DODATEK č. 8 ke SMLOUVĚ O DÍLO

k provedení stavby č. 0016 „Centrální park JZM I.“ ze dne 22. 8. 2001

Předmětem plnění je realizace dodatečných stavebních prací podle změnových listů (ZL) 2-11 na základě postupných požadavků budoucího provozovatele, vznesených v průběhu stavby.

PD PŮVODNÍ

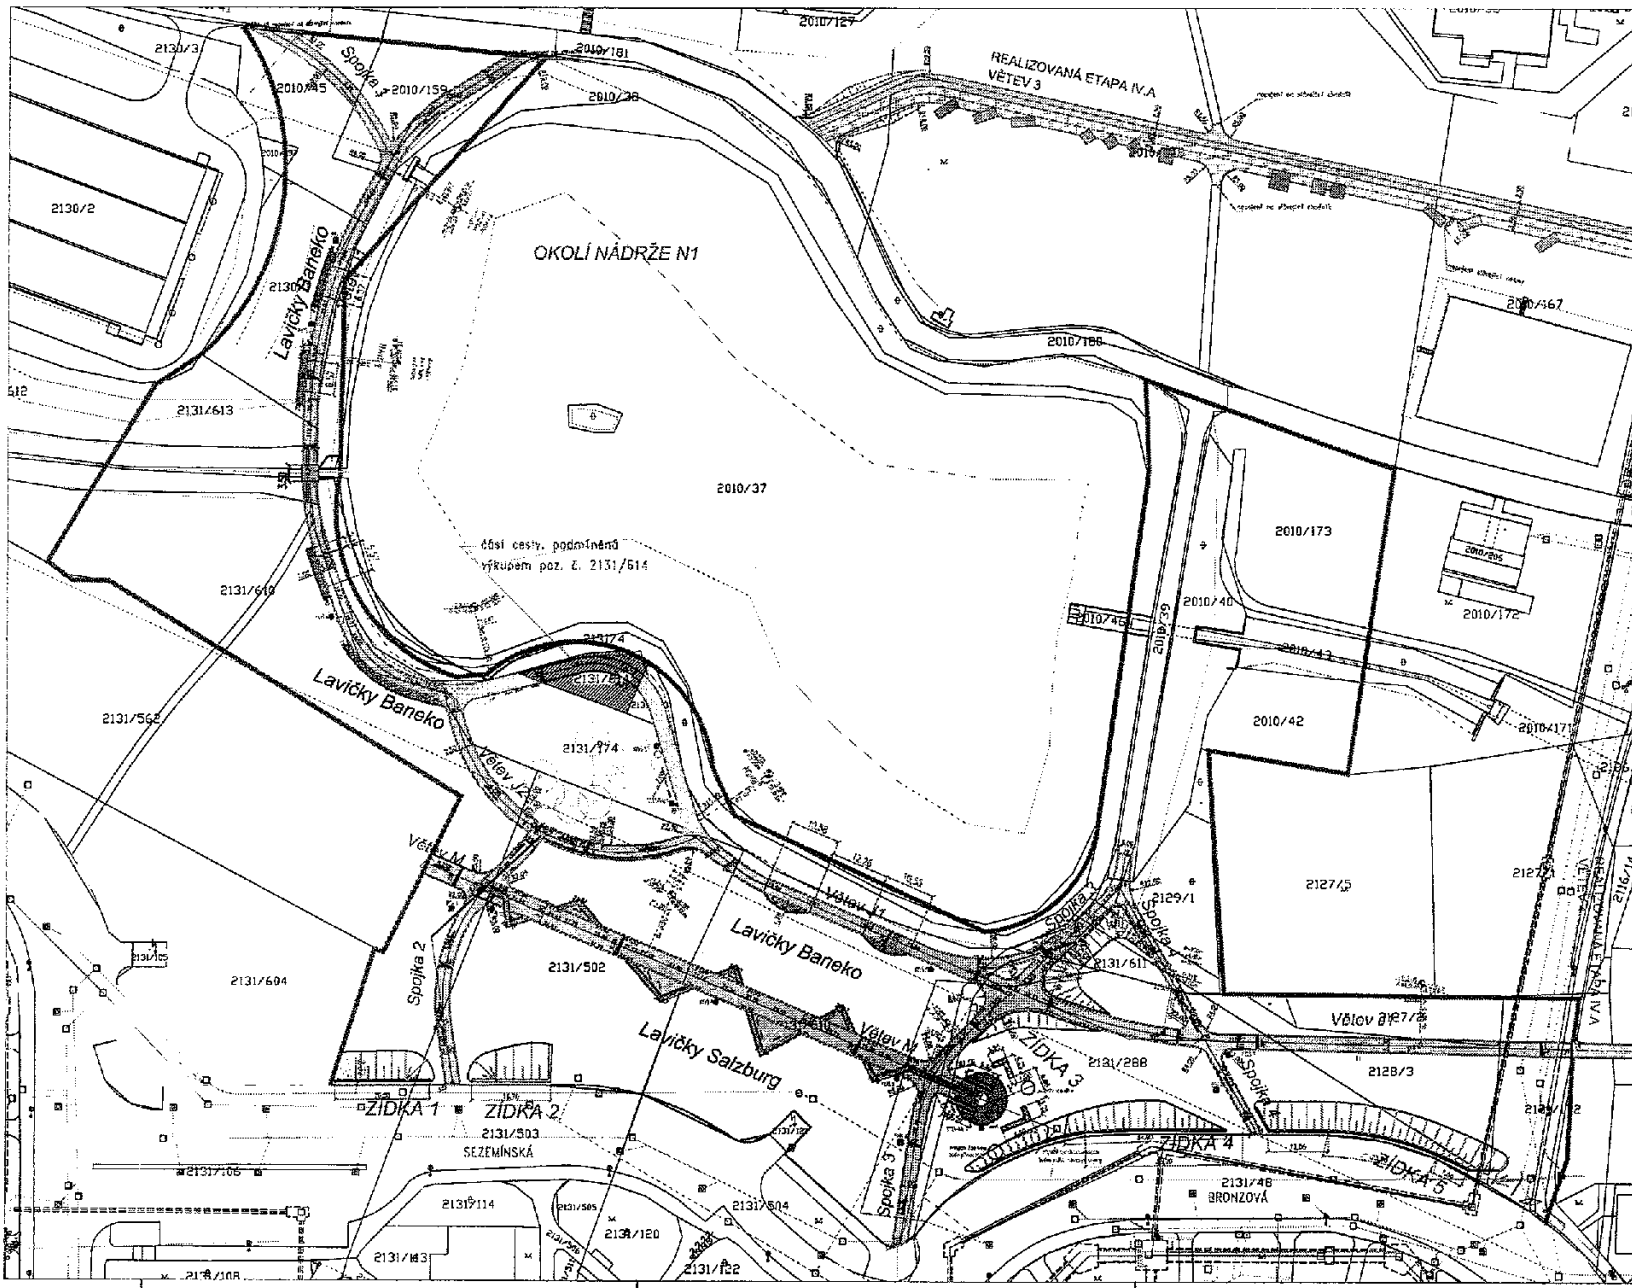
ZL 3 Odstranění při výkopech pro budoucí komunikace nalezených betonových konstrukcí původních chodníků. Dále na žádost správce vodoteče a nádrží Lesy hl.m. Prahy byly odstraněny betonové bloky (historické černé navážky) ze suchého koryta pro odvod přívalových vod.

Okolí Kettnerovy ulice - Návrh asanací
z důvodu realizace nového VO

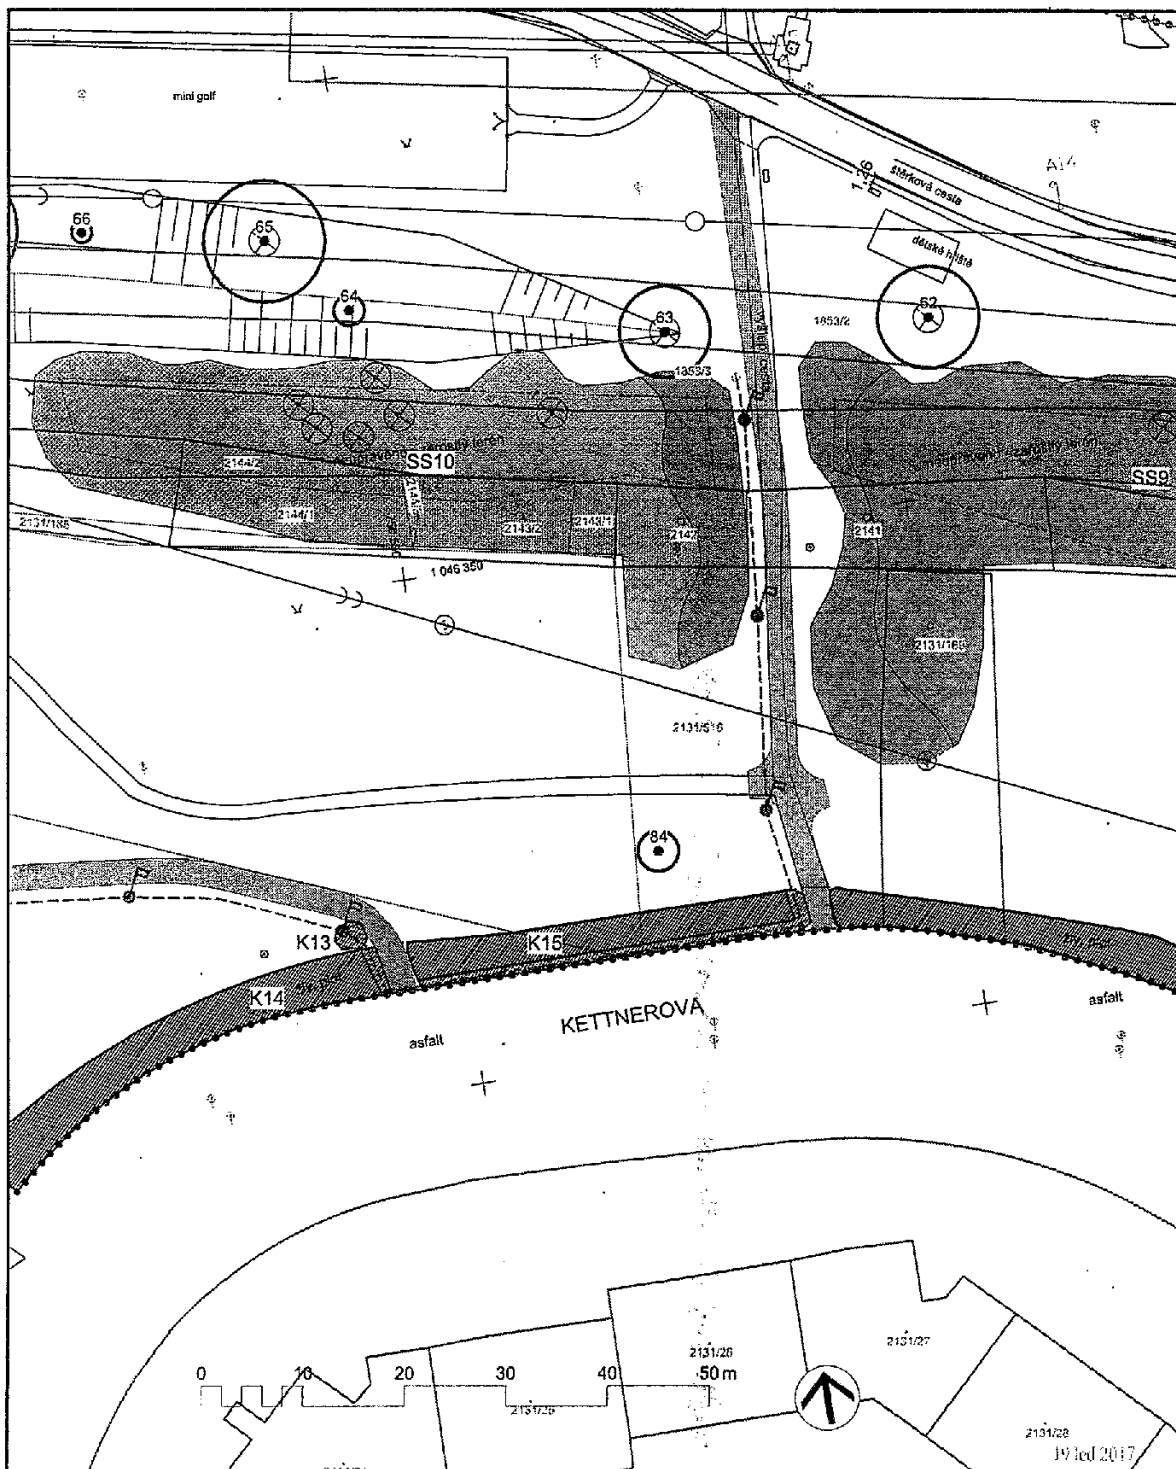
ZL 5 Na okraji Kettnerovy ul. došlo ke kolizi kabelů VO se stávajícími dřevitými keři a náletovými dřevinami, které bylo nutné v příslušném pruhu odstranit.

Centrální park JZM Praha 13, etapa 0005 - ukončení		FO 1	
OZNÁMENÍ ZMĚNY		č. OZ 5	
Komu:		Datum: 20.3.2017	
Odesláno/ předáno:			osobně
Týká se:		SO 01 Sadové úpravy, SO 06 Veřejné osvětlení	
Odkazy:	na specifikaci:		
	na výkresy:		
	na rozp. podklady:		
	na jinou část smlouvy:		
	Kategorizace položek		
<p>ZMĚNA: Kácení keřů a odstranění nevhodných dřevin Ketterova Z důvodu kolize kabelové trasy VO s vysázenými keři a náletovými dřevinami na okraji Kettnerovy ulice je nutné tyto keře a dřeviny vykácet.</p> <p>Vícepráce: 19 169,-</p> <p style="text-align: right;">FOTO 1x</p> <p>Počet připojených listů specifikací: <u> 1 </u> Počet výkresů: <u> 1 </u></p>			
Oznámení změny je vyvoláno: Kolize keřů s kabelovou trasou			
ZPRACOVAL: Ing. Milan Prošek  _____ (za objednatele nebo MAN)		PŘEVZAL: Ing. Milan Šmída  _____ (za zhotovitele)	
Datum: 20.3.2017		Datum: 20.3.2017	
Toto Oznámení změny (OZ) je podkladem pro zpracování Návrhu na ocenění změny (NOZ). Není tedy Potvrzením změny (PoZ). Zhotovitel nebude objednávat materiál, výrobky apod. a provádět práce, dokud neobdrží PoZ pokrývající výše uvedený popis.

Poř. Typ	Kód	Plný popis	MJ	Výměra bez ztr.	Ztratné	Výměra	Jedn. cena	Cena	
Kácení keřů a odstranění nevhodných dřevin- Kettnerova								19 169	
1.	SP	111212111	Odstranění nevhodných dřevin průměru kmene (krčku) do 100 mm výšky do 1 m s odstraněním pařezu v rovině nebo na svahu do 1:5	m2	60,0	–	60,0	39,60	2 376

SITUACE S NOVÝM NÁSYPEM

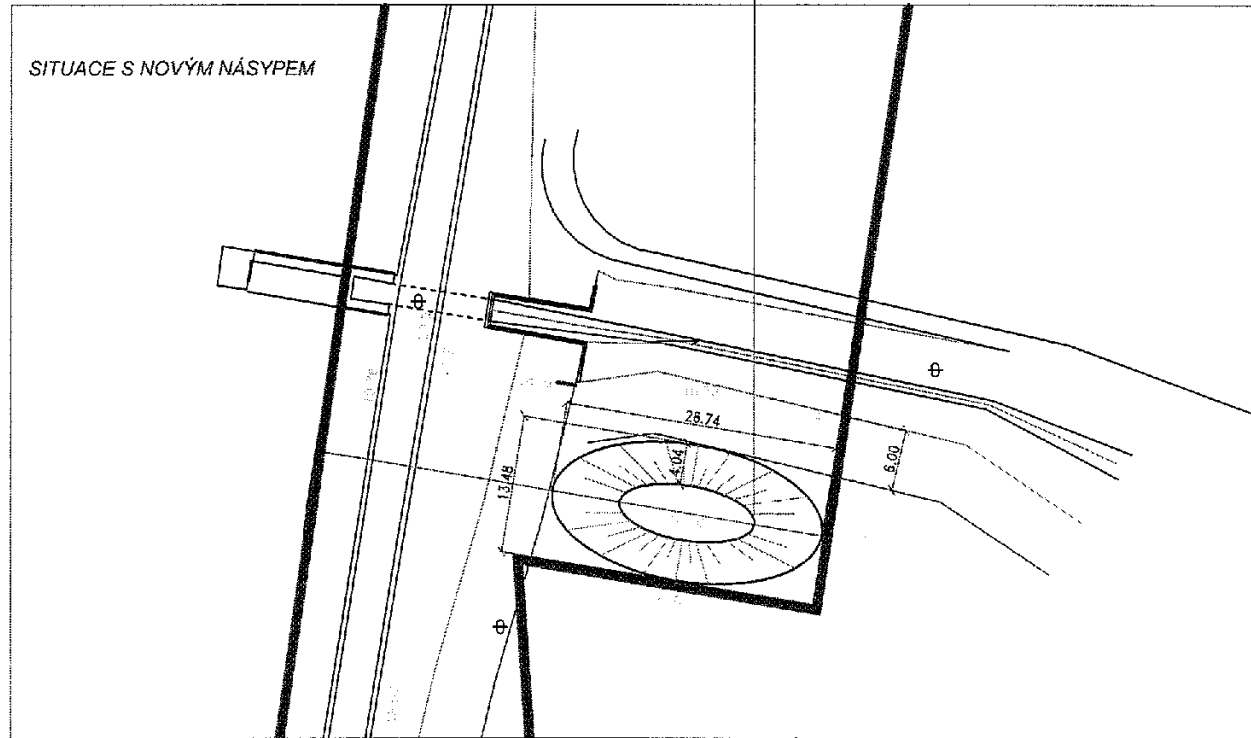
ZL 6 Při výkopech nastala přebytečná bilance vytačené zeminy. Po dohodě s investorem byla realizována úsporná varianta zeminu rozprostřít a uložit do nových násypů a zásypů v korytě bývalého Stodůleckého potoka (místo odvozu a uložení na skládku).

Poř. Typ	Kód	Plný popis	MJ	Výměra bez ztr.	Ztratné	Výměra	Jedn. cena	Cena	
Uložení přebytečné zeminy								115 188	
5.	SP	162301101	Vodorovné přemístění výkopku nebo sypaniny po suchu na obvyklém dopravním prostředku, bez naložení výkopku, avšak se složením bez rozhrnutí z horniny tř. 1 až 4 na vzdálenost přes 50 do 500 m - z meziskládky do násypů	m3	473,547	–	473,547	59,00	27 939

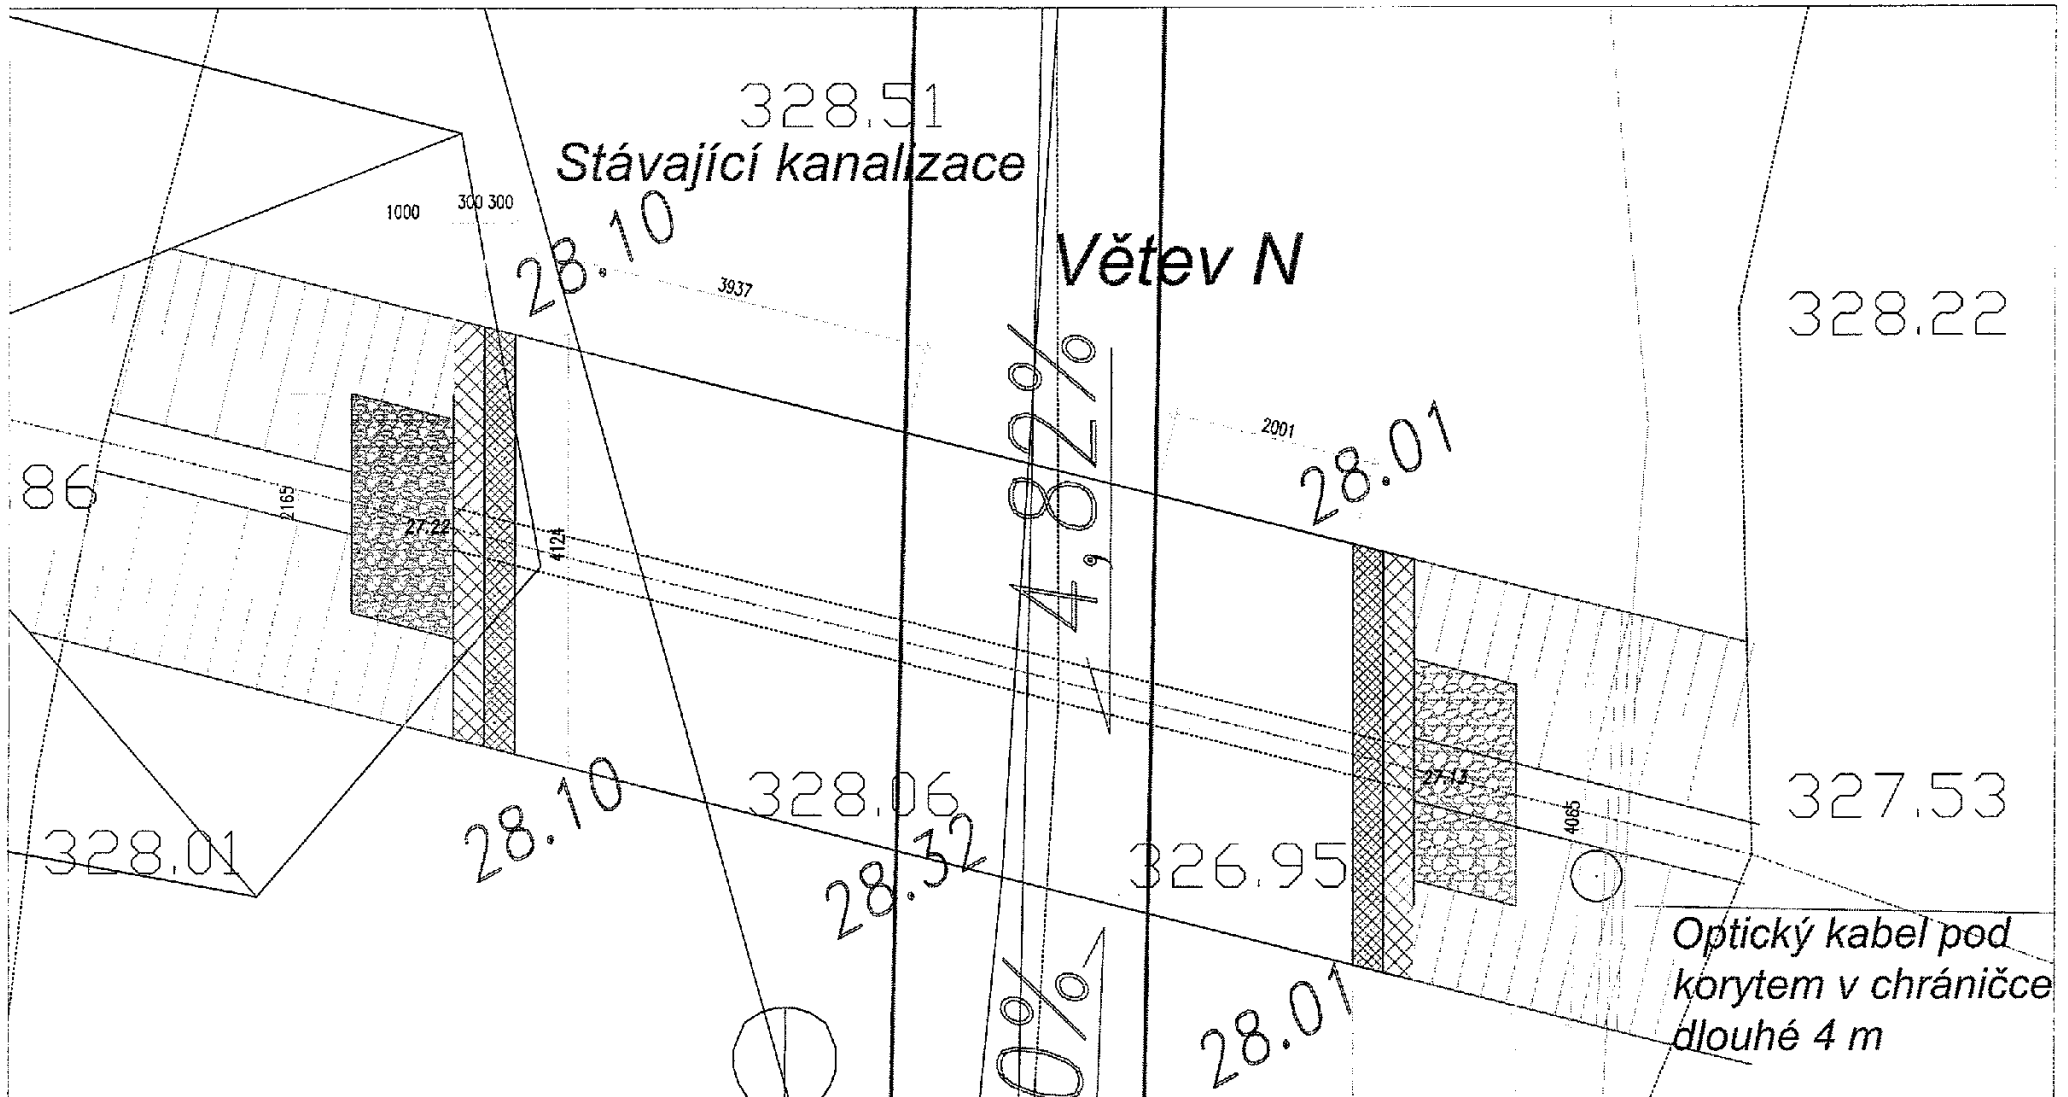
ZL 10 Na požadavek správce vodoteče a nádrží Lesy hl.m. Prahy a OCP MHMP (odbor ochrany prostředí) bude realizován kamenný propustek pod větví komunikace N1 v záplavové zóně Stodůleckého potoka. Jde o suché koryto pro odvod přívalových vod a požadavek vznikl vyhlášením v záplavové zóny po schválení PD. Viz vyjádření Lesy hl.m. Prahy k PD z 9. 12. 2017.

Objekt: Nový propustek
